Direction générale de l'Aviation civile

Dans le cadre de votre étude concernant le projet de parc éolien *Maison Dieu* (51), vous souhaitez connaître les servitudes et contraintes relevant de notre domaine de compétence. A ce titre vous nous avez transmis les coordonnées de 20 éoliennes de 130 mètres de hauteur (pale à la verticale).

Implanté à 11.100 mètres à l'est-sud-est du seuil de la piste 28 de l'aérodrome de Châlons-Vatry et à 1.700 mètres de l'axe d'atterrissage, ce projet appelle de ma part les remarques suivantes :

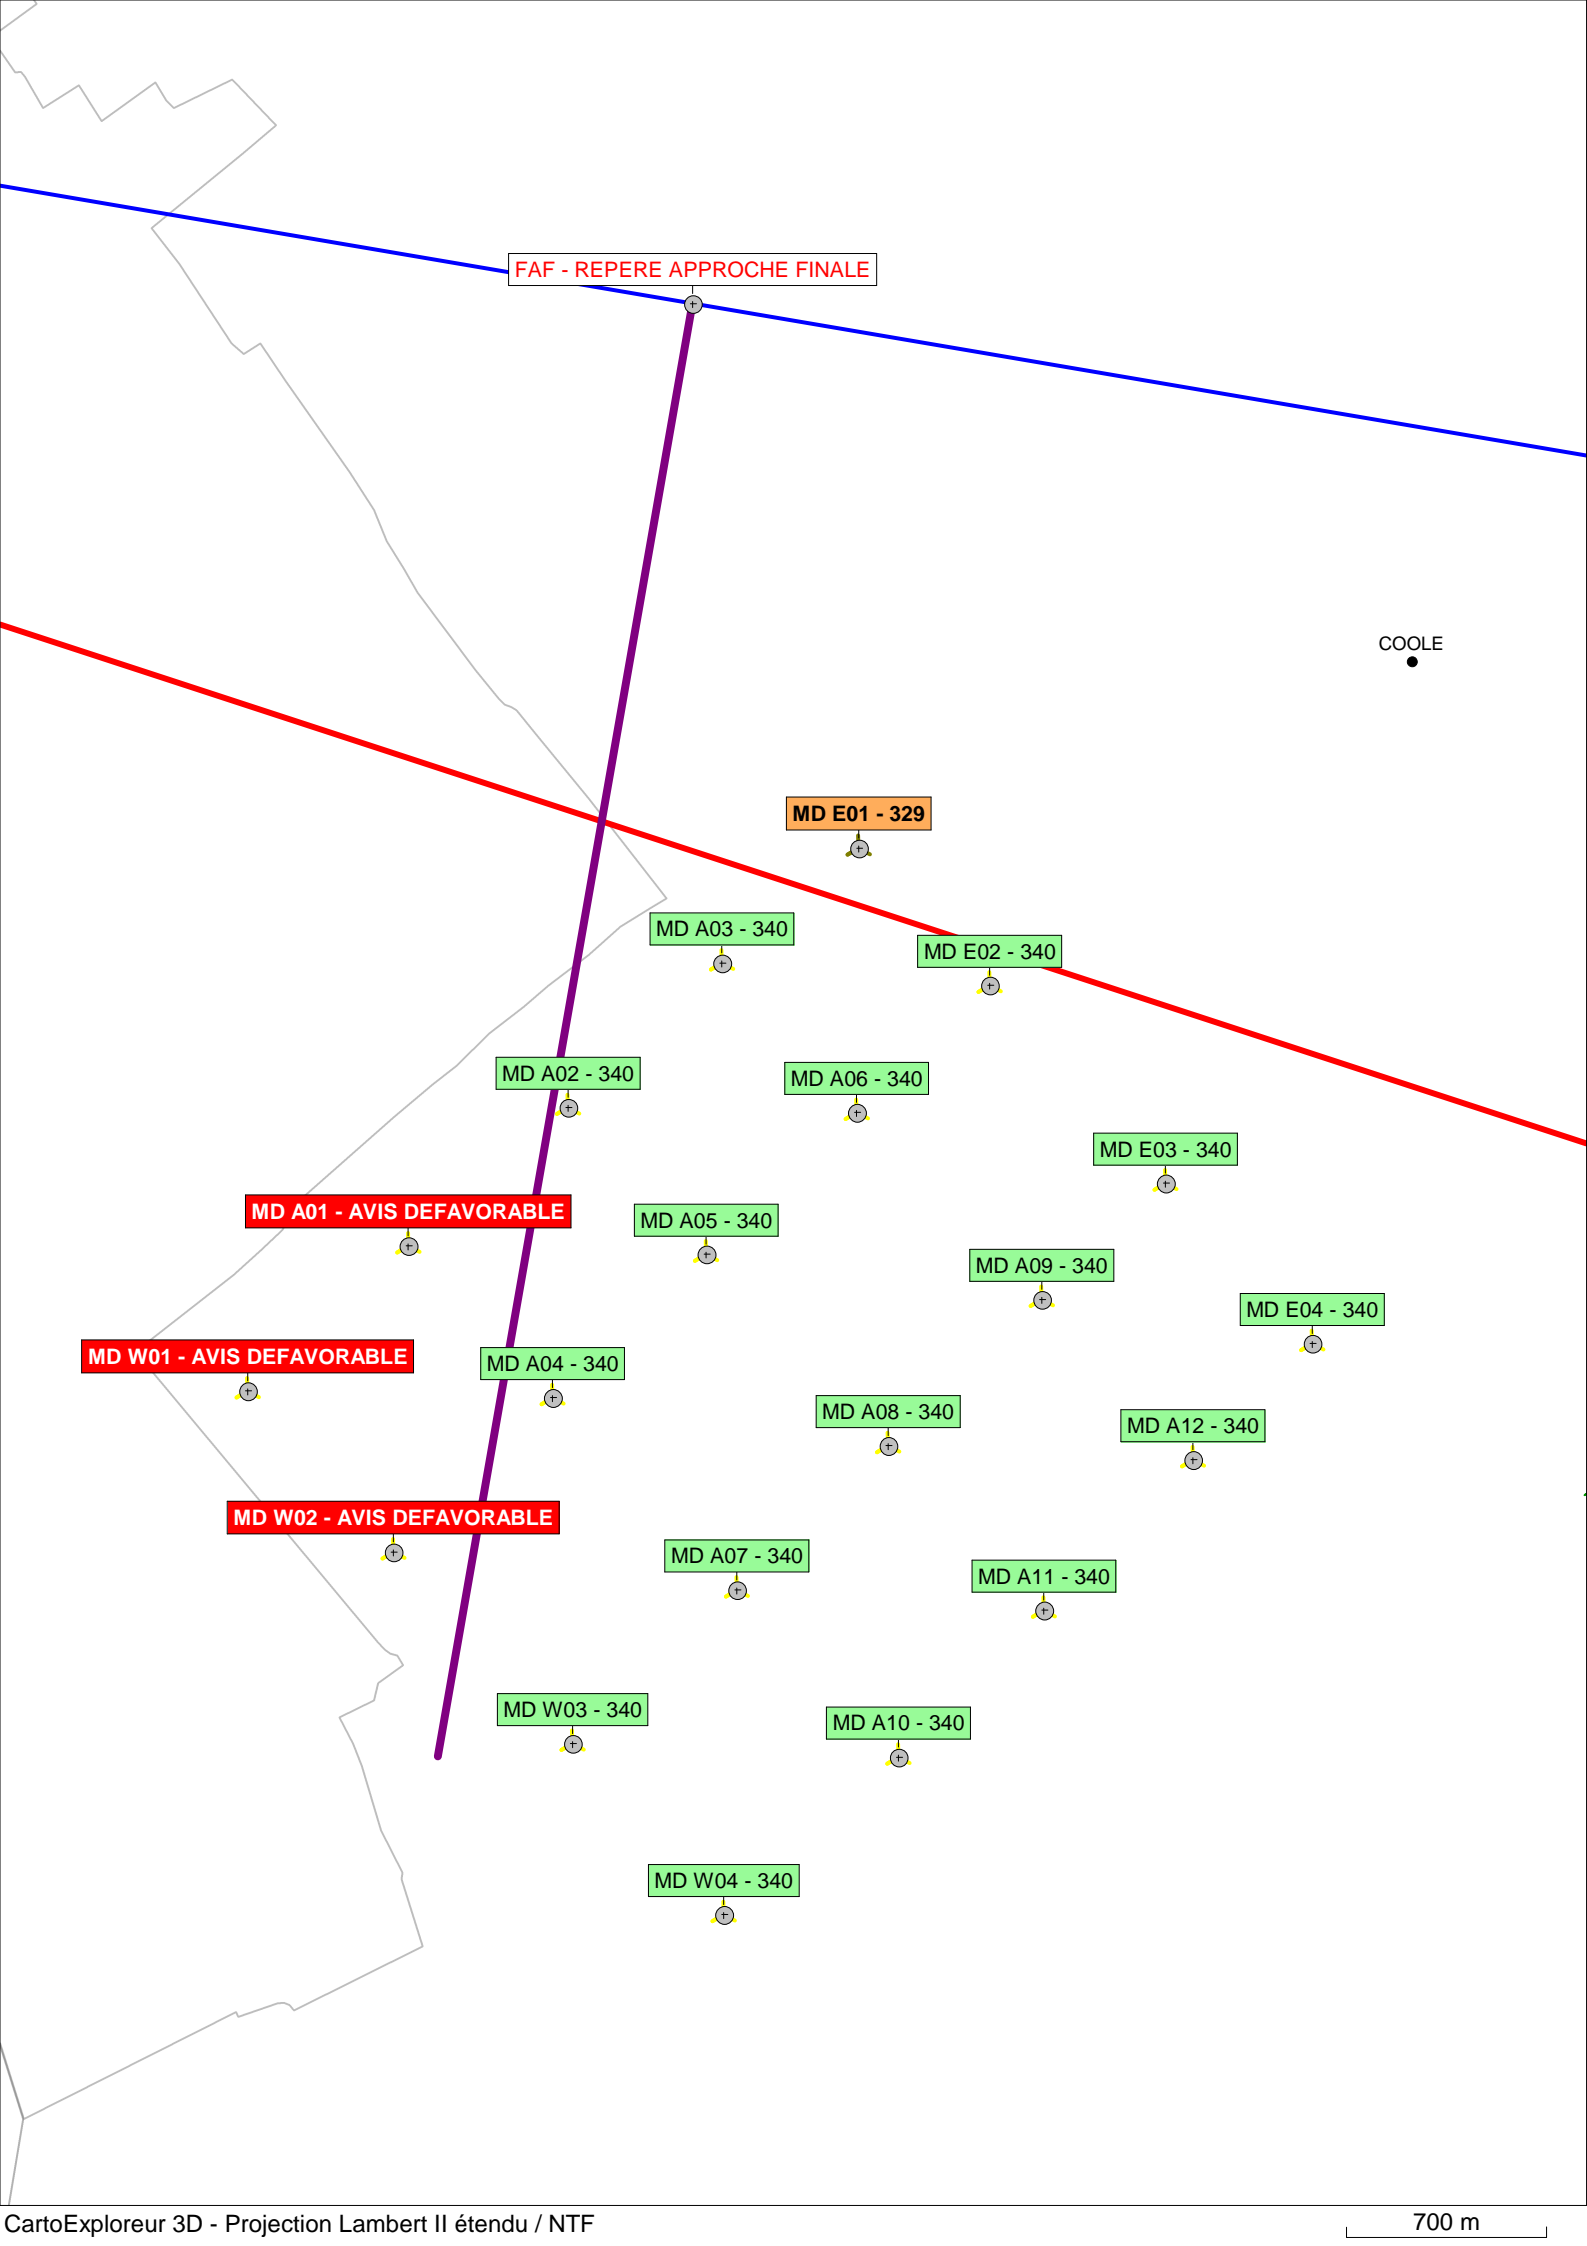
- ✚ L'éolienne E01 est implantée sous la trouée d'atterrissage du plan de servitudes aéronautiques. L'altitude maximale admissible à cet emplacement est de 329 NGF (pale à verticale) ;
- ✚ Les éoliennes A01, W01 et W02 sont implantées en aval du repère d'approche finale. Leur cote sommitale étant incompatible avec l'altitude de sécurité définie pour ce repère, elles recueillent un avis défavorable ;
- ✚ Les éoliennes non désignées ci-dessus sont, quant à elles, limitées à 340 NGF afin d'être compatibles avec l'altitude minimale de secteur des procédures de l'aérodrome.

MD E01 - 329

MD A01 - AVIS DEFAVORABLE

MD W01 - AVIS DEFAVORABLE

MD W02 - AVIS DEFAVORABLE
